NOTA N.º 92/2023.-

Expte. E-1567-2023

Tengo el agrado de dirigirme a Usted, a los efectos de remitir adjunto el Expte. E- 1567/2023 – Solicitud excepción al código de planeamiento urbano Detalle: J-192-7 Detalle: J-1925-7 – Gutierrez Millán s/ Retiro contrafrontal- MMO Moreno Alberto, tratado en la reunión ordinaria del Consejo de Planeamiento Urbano (Co. P. U.) Acta N.º 214.

INFORME Depto. E y N. N° 7/2023

CERTIFICADO DE DESLINDE Y AMOJONAMIENTO

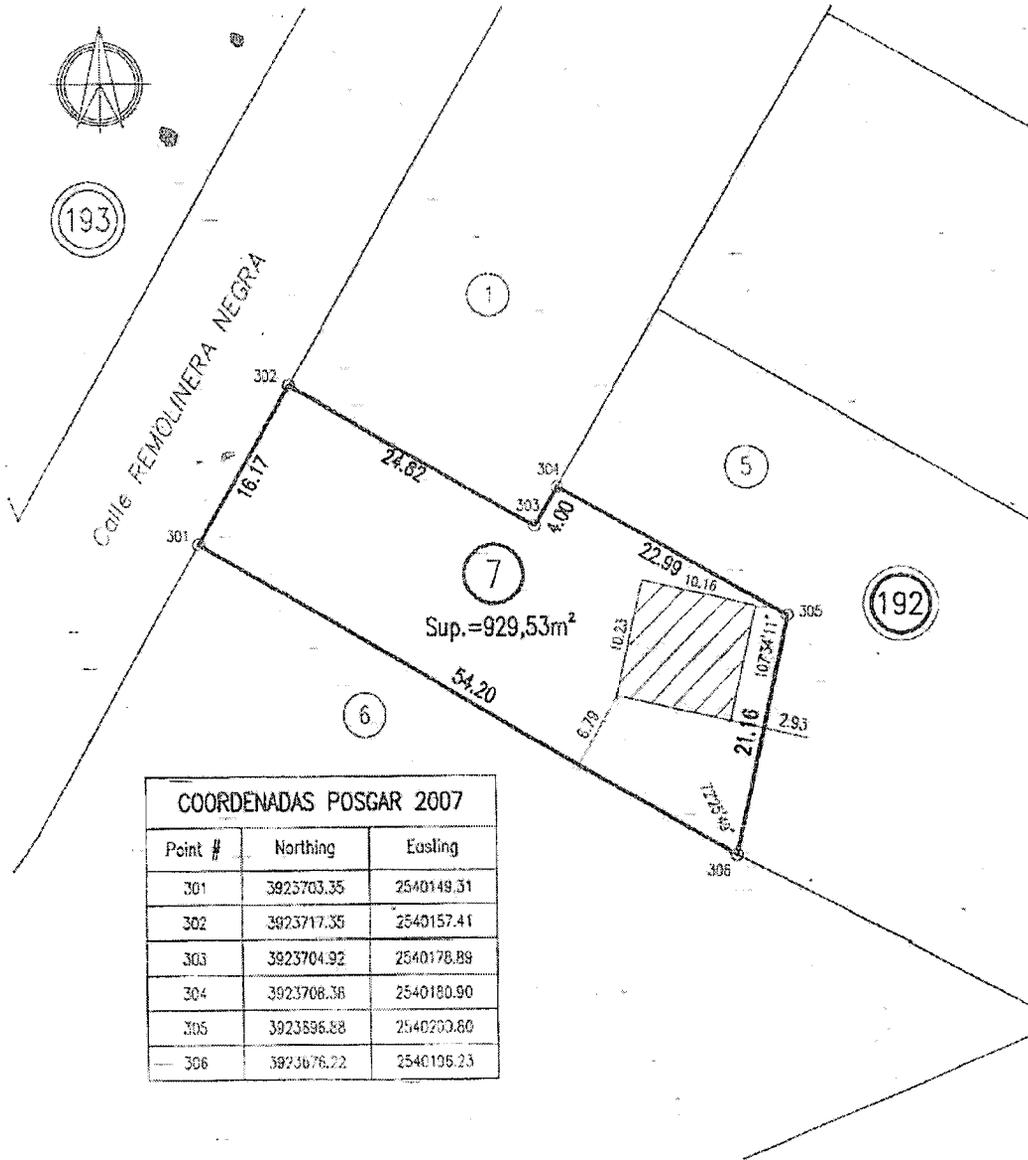
- En el Certificado de Deslinde y Amojonamiento realizado por el Agrimensor Juan Carlos Rühle con fecha de Registro 12 de Julio de 2019 se indica que la construcción existente se encuentra a 2.93 m del Contrafrente del lote.

Según el "Certificado de deslinde y amojonamiento", obrante en adjunto 10 del expediente de referencia, la parcela 7 tiene una superficie de 929.53m² y la vivienda principal esta retirada en el contra frente a 2.93m del eje divisorio contrafrontal, situación que la transforma en antirreglamentaria, ya que la OM 6062 norma un retiro contra frontal de 4m para el sector de viviendas unifamiliares, en donde esta zonificada esta parcela.

Por consiguiente y para subsanar el error, se sugiere autorizar la vivienda en su actual emplazamiento mediante Ordenanza Municipal, entendiéndose que toda nueva construcción deberá cumplir con la OM N°6062 o norma que la suplante, así como también con el Código de Planeamiento Urbano de la ciudad de Ushuaia.

ART. V. 5.2 CPU

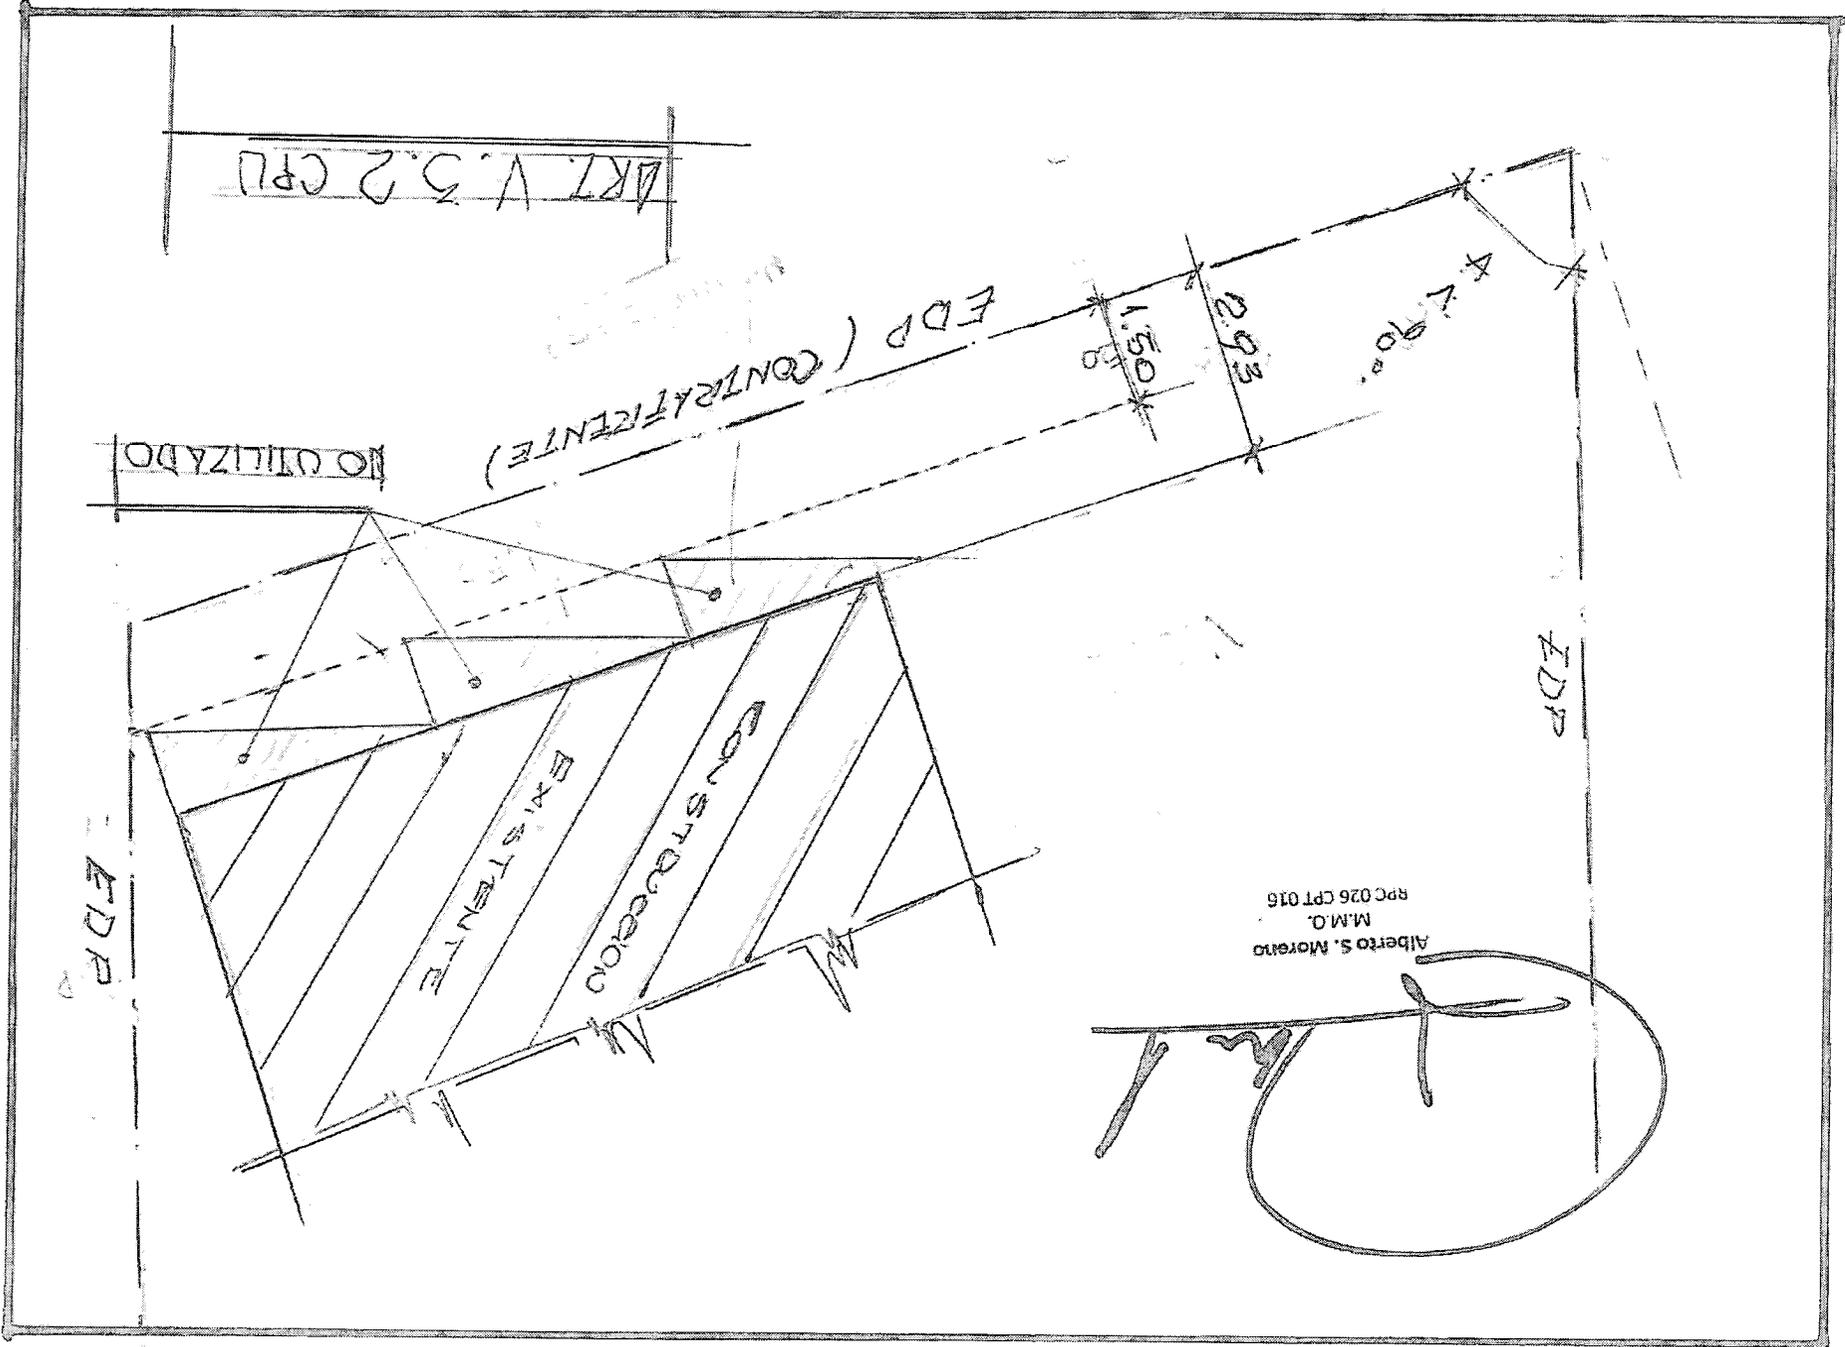
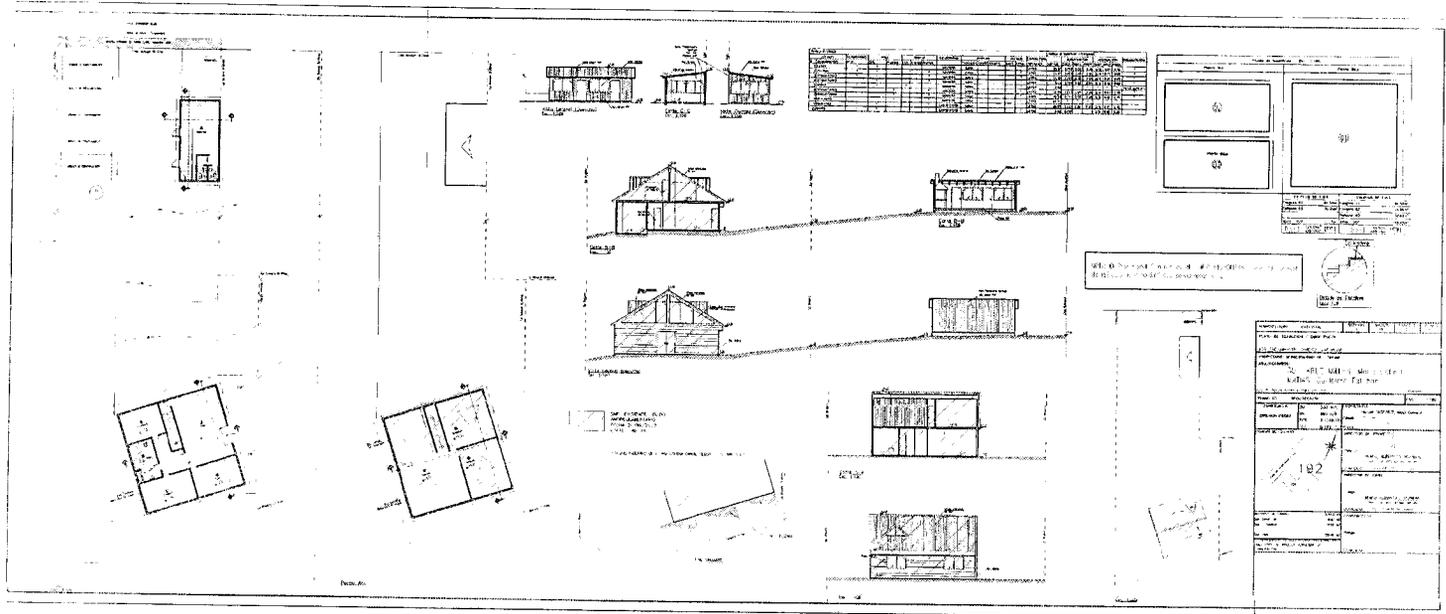
Asimismo considero que el Art. V.3.2. CPU, seria de aplicación, sin llevar a cabo el trámite de excepción, ya que permite ocupar el frente y contrafrente, para este caso el Contrafrente, hasta una distancia del eje

divisorio contra frontal de 1.50 mts cuando la línea de frente y contrafrente formen un ángulo menor a 90° con las líneas (EDP) laterales de la parcela, estando la construcción a 2,93 mts.
